Référence : C.N.328.2019.TREATIES-XI.A.15 (Notification dépositaire)

CONVENTION DOUANIÈRE RELATIVE AUX CONTENEURS, 1972  
GENÈVE, 2 DÉCEMBRE 1972

PROPOSITION D'AMENDEMENTS AUX ANNEXES 1 ET 4 DE LA CONVENTION

Amendments to Annex 4 to the Convention/Amendements à l'annexe 4 de la Convention

附图 9

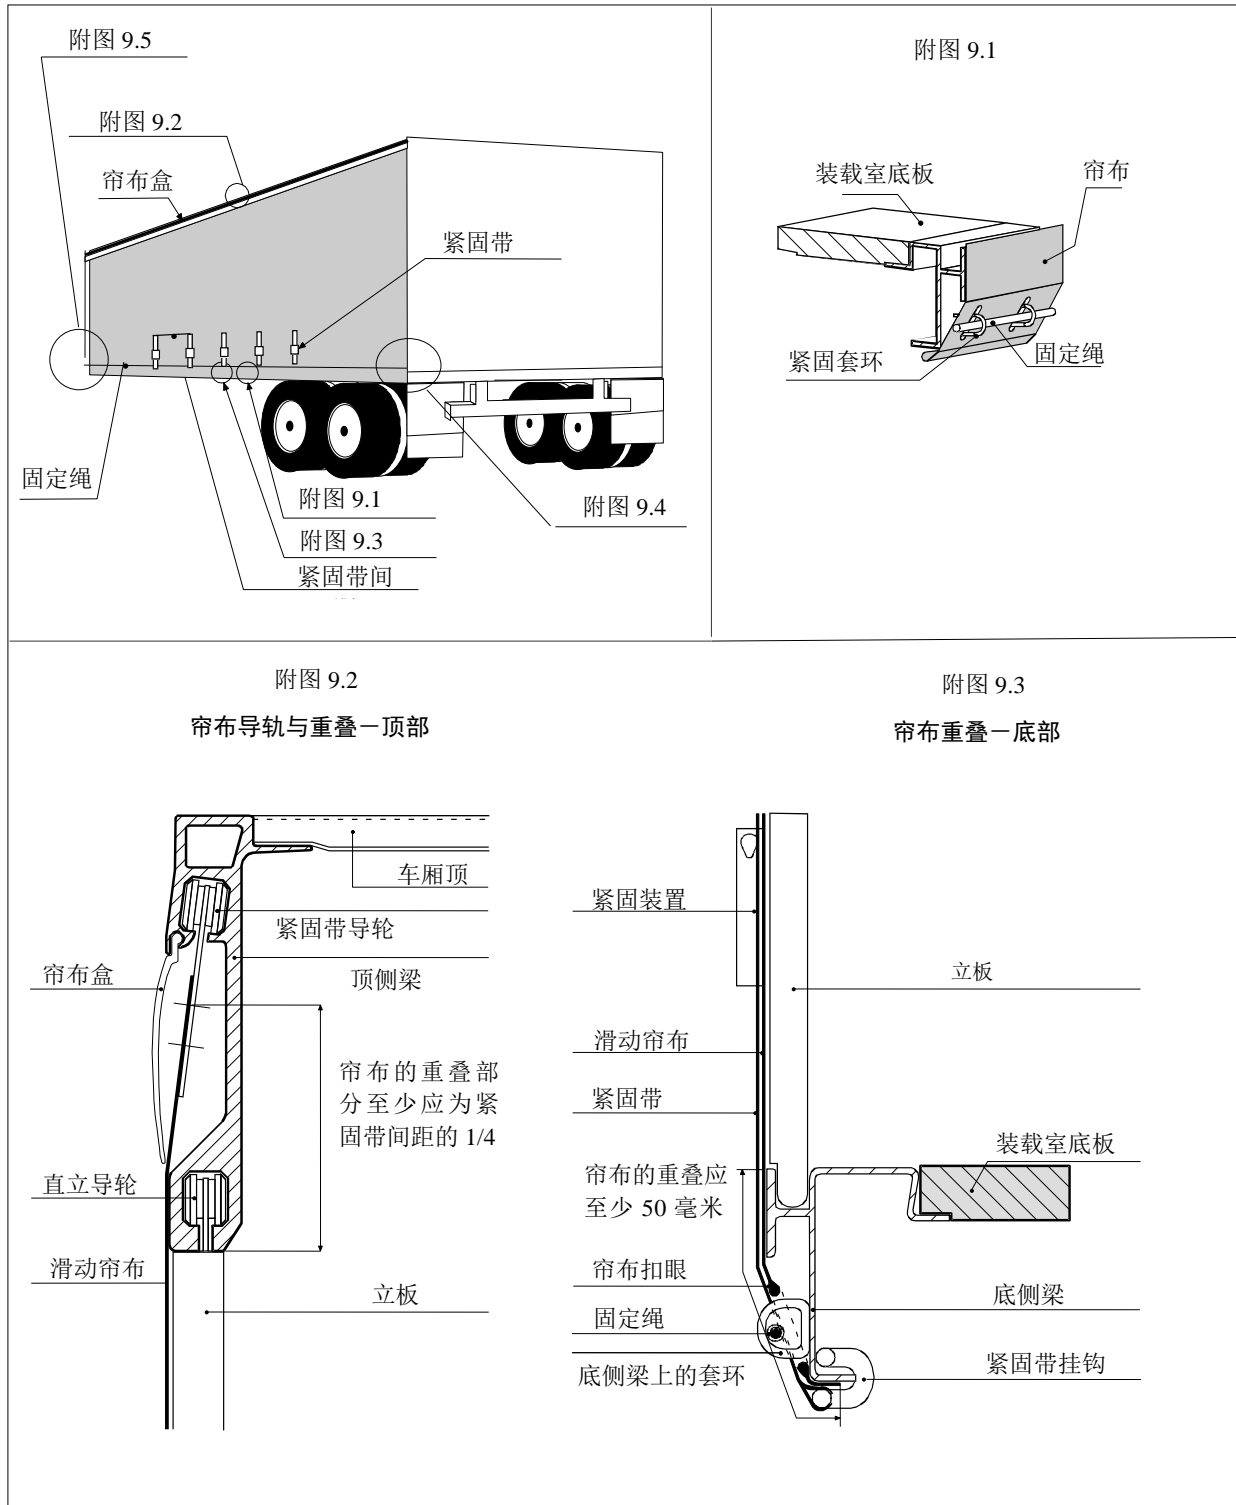
原附图 9 改为

装备滑动帘布的集装箱构造示例

附图 9.4

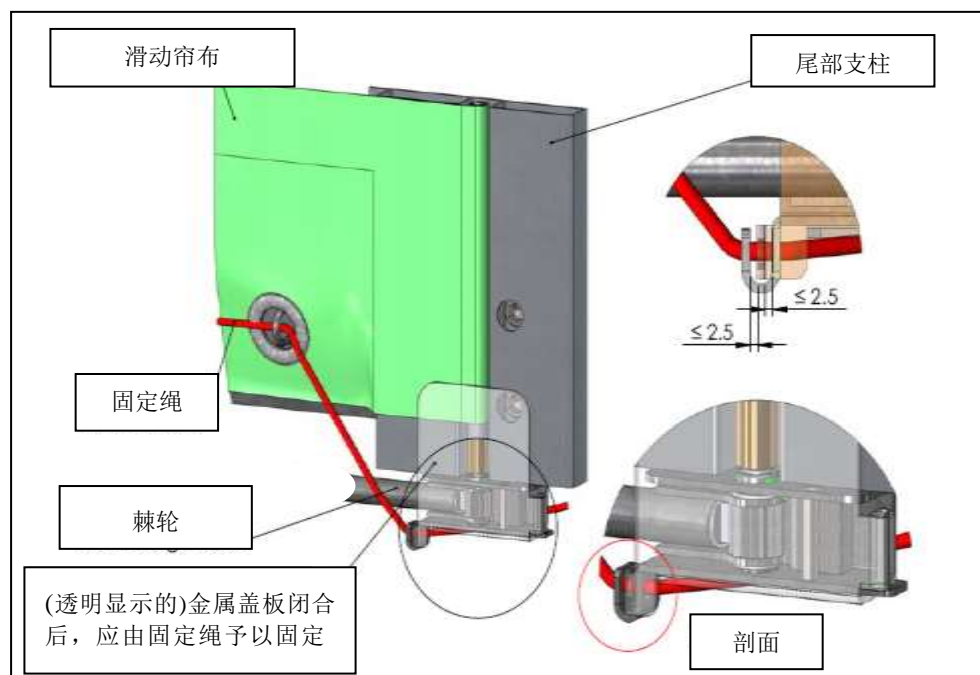
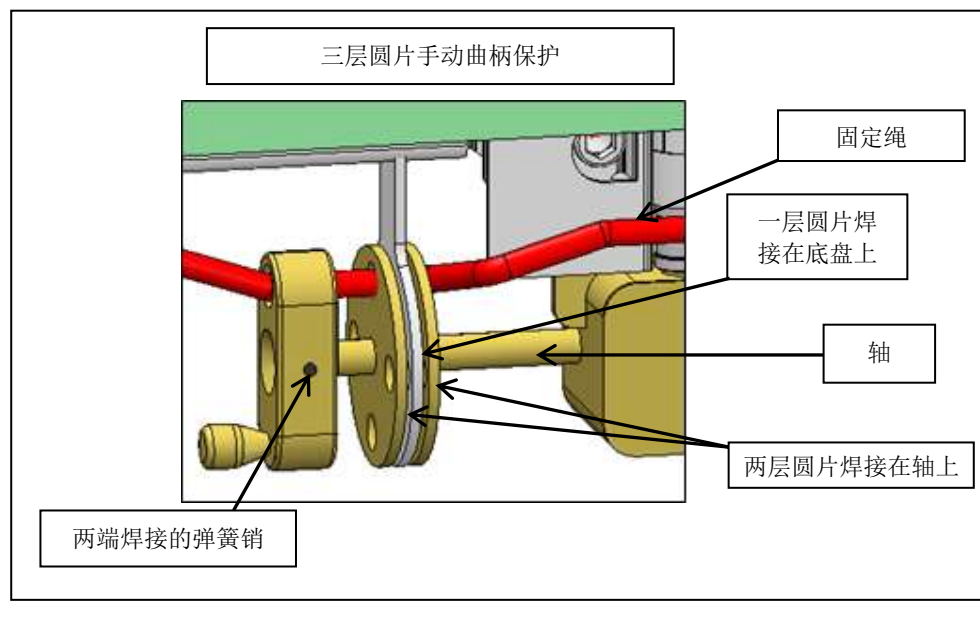
为了在水平方向紧固滑动帘布, (通常应在集装箱尾部)使用棘轮。本图显示了(a)和(b)两种使用棘轮或齿轮箱固定的示例。

附图 9.5

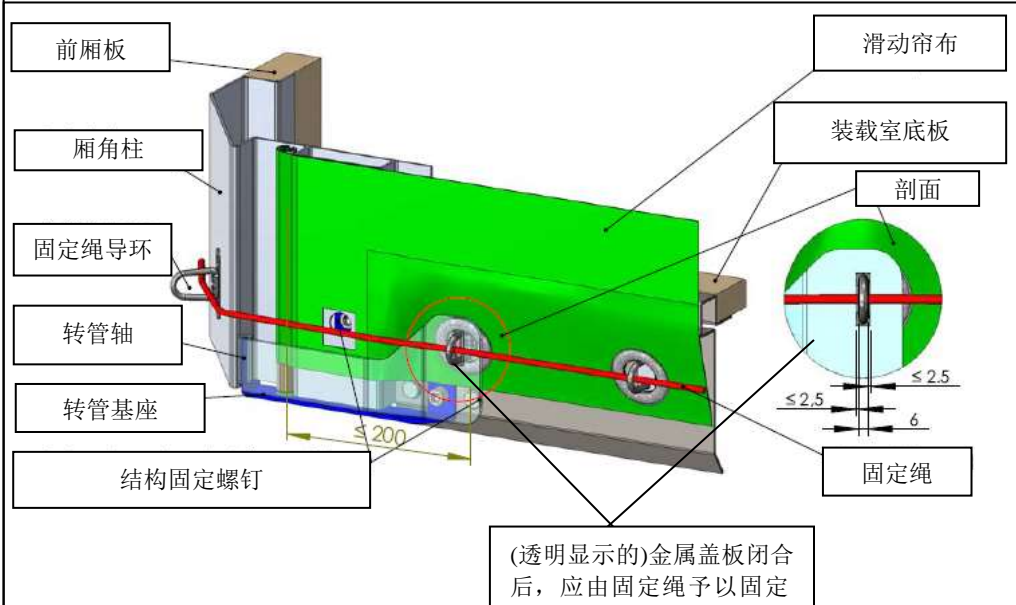
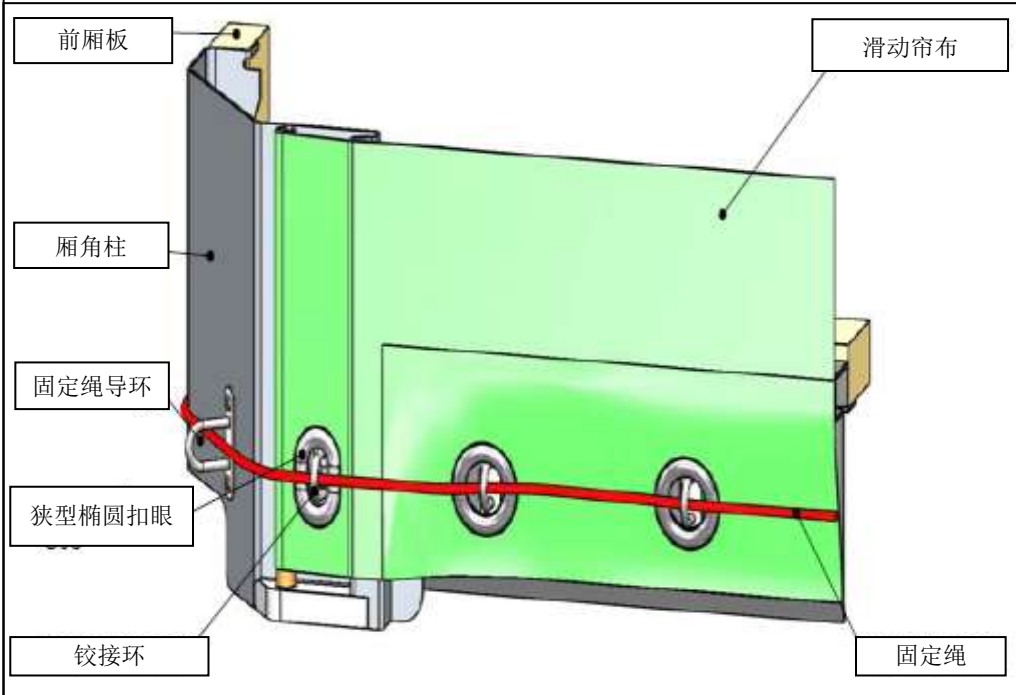
为了将滑动帘布固定在另一侧(通常为集装箱前侧), 可使用以下系统(a)或系统(b)。

附图 10

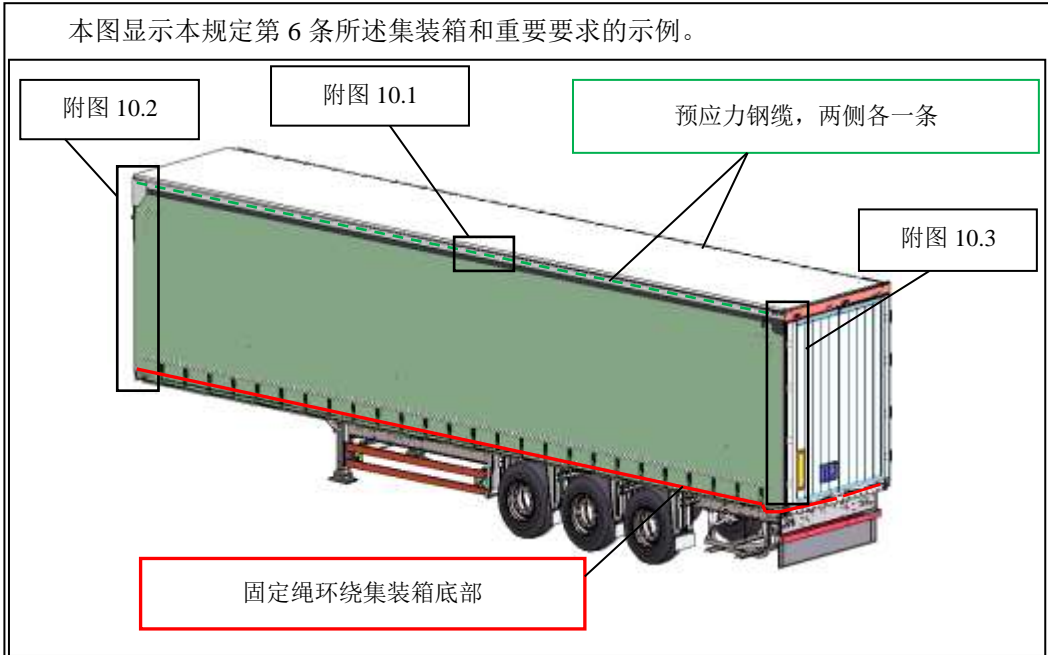
在新的附图 9 之后插入

装备滑动顶篷的集装箱构造示例

附图 10.1

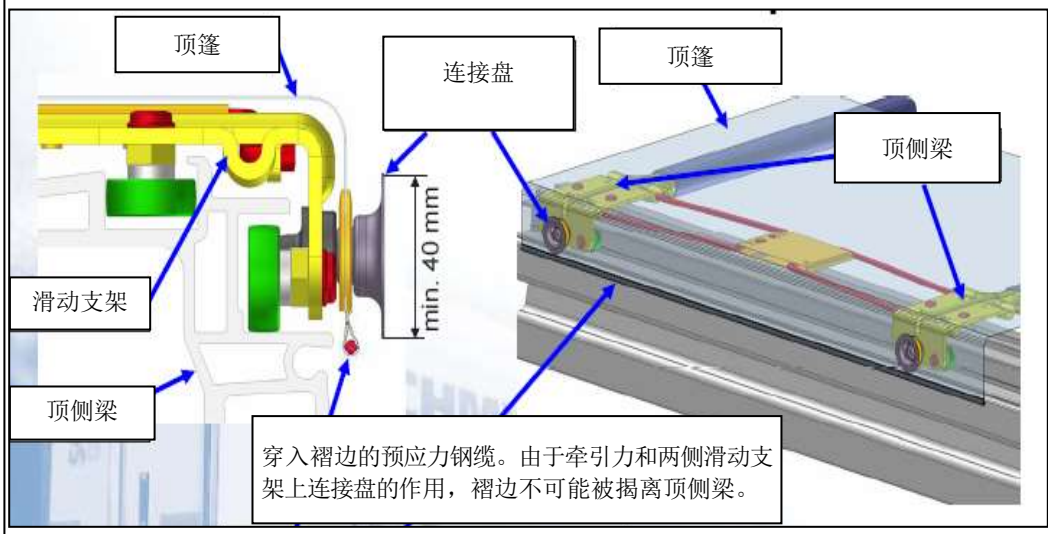
集装箱两侧各固定一条穿入褶边的预应力钢缆。预应力钢缆的两端应分别固定在车厢的前侧(见附图 10.2)和尾部(见附图 10.3)。由于牵引力和两侧滑动支架上连接盘的作用, 穿有预应力钢缆的褶边不可能被揭离顶侧梁。

附图 10.2

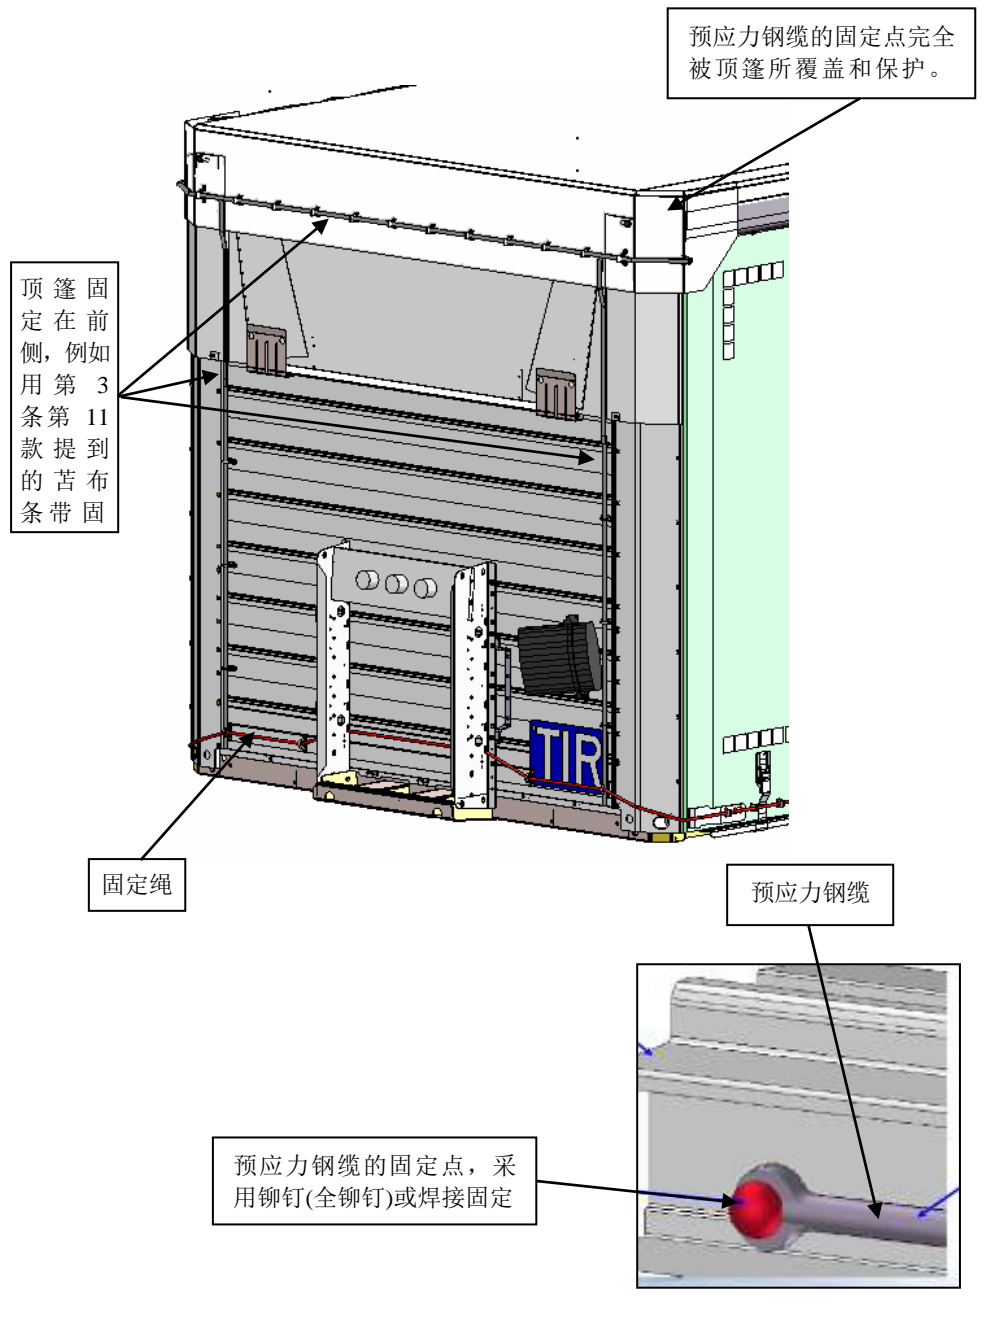
滑动顶篷应与集装箱前侧顶部的坚实部分重叠，使之无法被从顶侧梁的上沿揭开。

附图 10.3

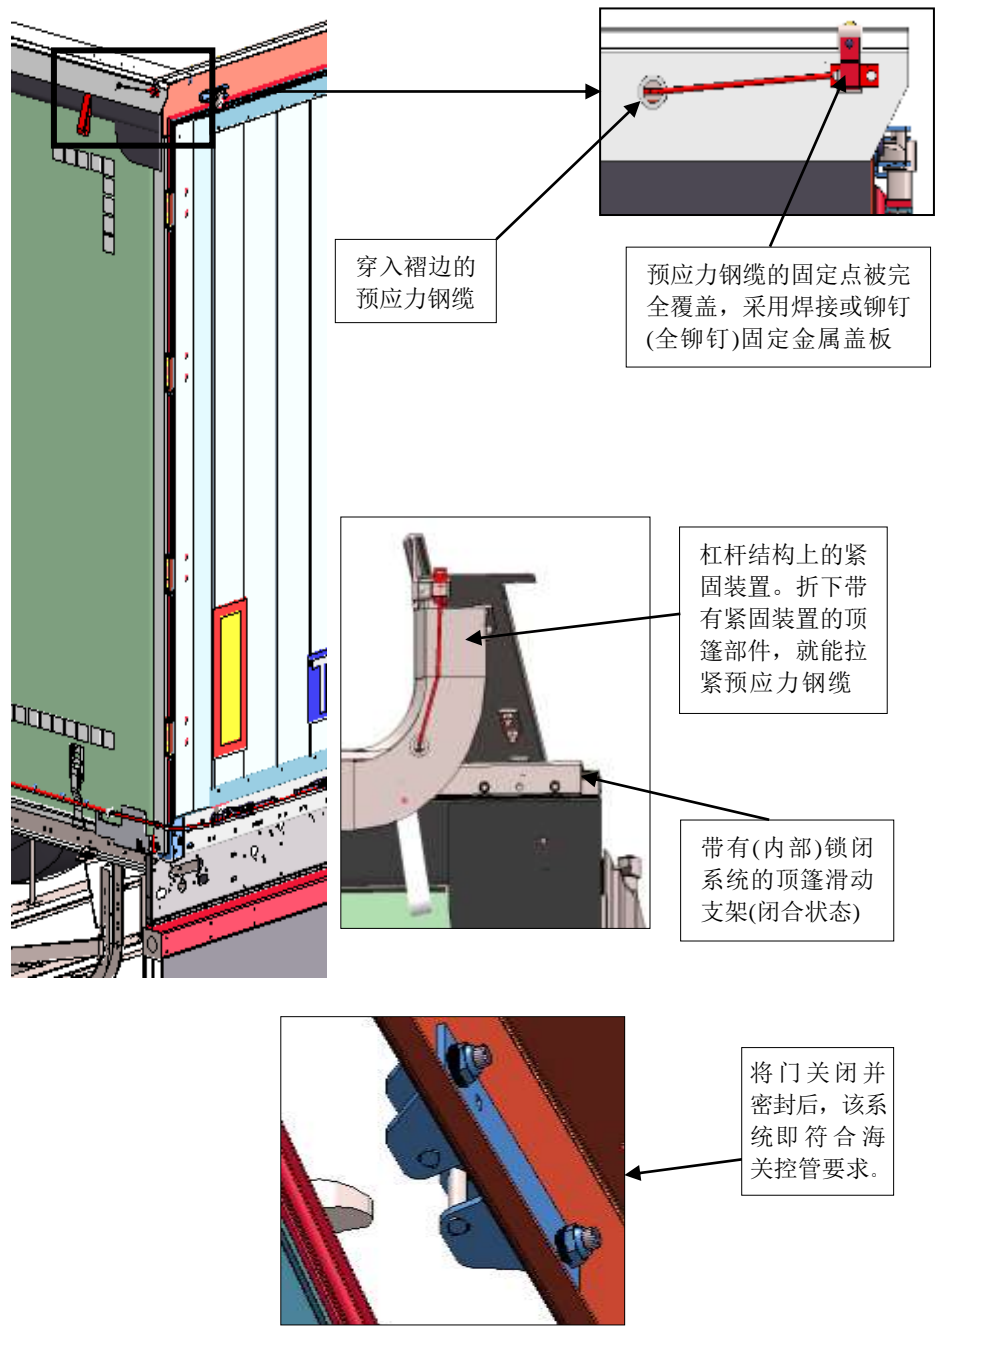
在车尾顶部安装隔板之类的特殊装置，防止有人在门已关闭和密封的情况下能不留下明显痕迹就接触到集装箱内部。

Sketch No. 9.4

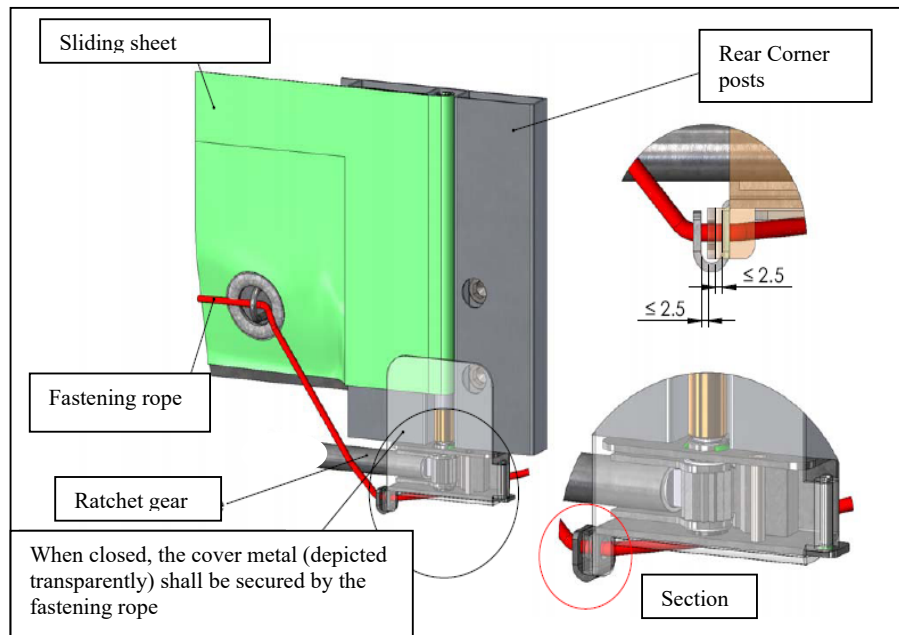
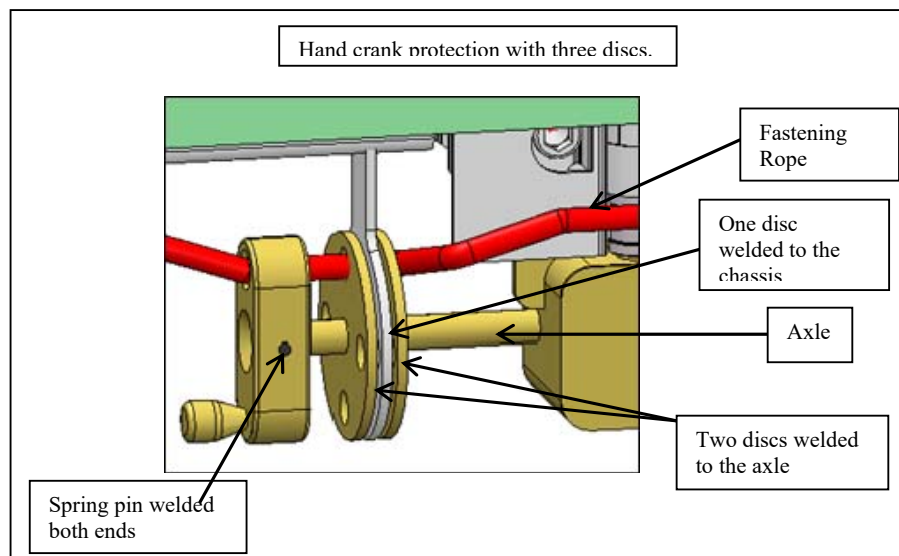
To tighten the sliding sheets in the horizontal direction, a ratchet gear is used (normally at the rear end of the container). This sketch shows two examples, (a) and (b), of how the ratchet or gearbox may be secured.

Sketch No. 9.5

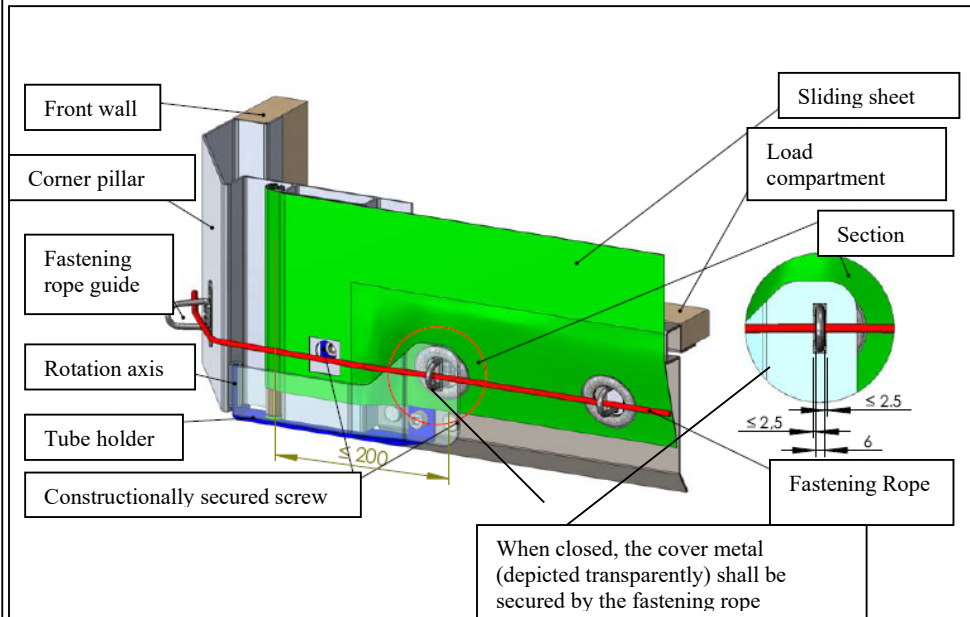
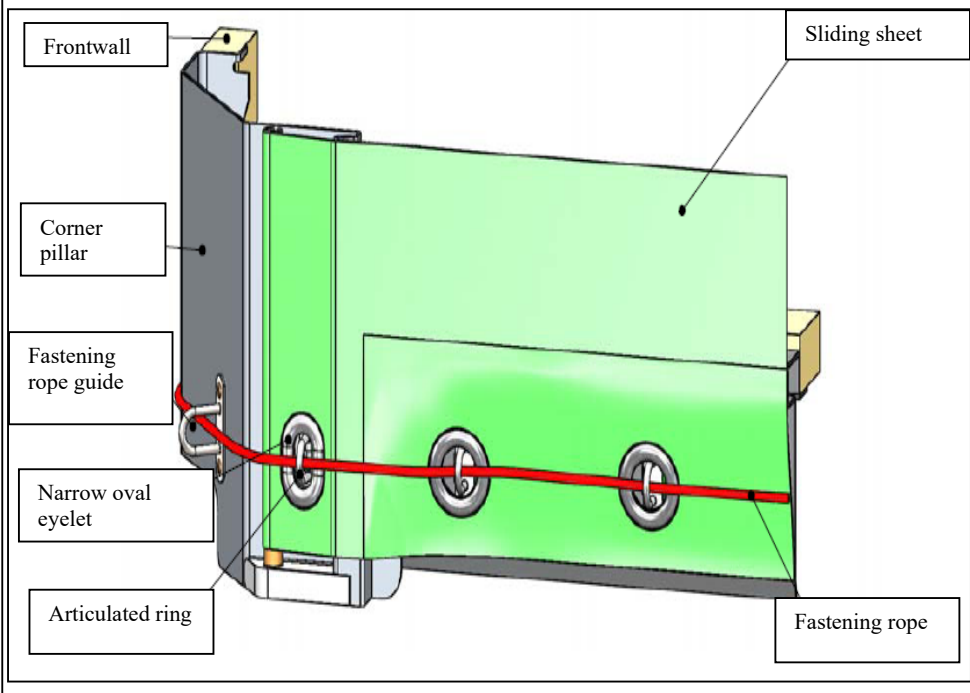
To fix the sliding sheet on the other side (normally the front of the container), the following systems, (a) or (b), may be used.

Sketch No. 10

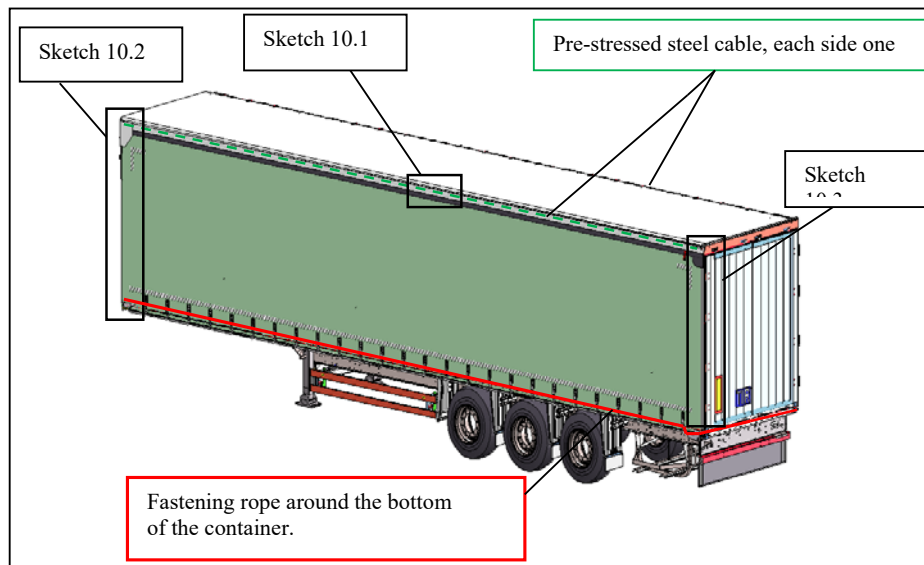
After new Sketch No. 9 insert

This sketch shows an example of a container and the important requirements described in Article 6 of these Regulations.
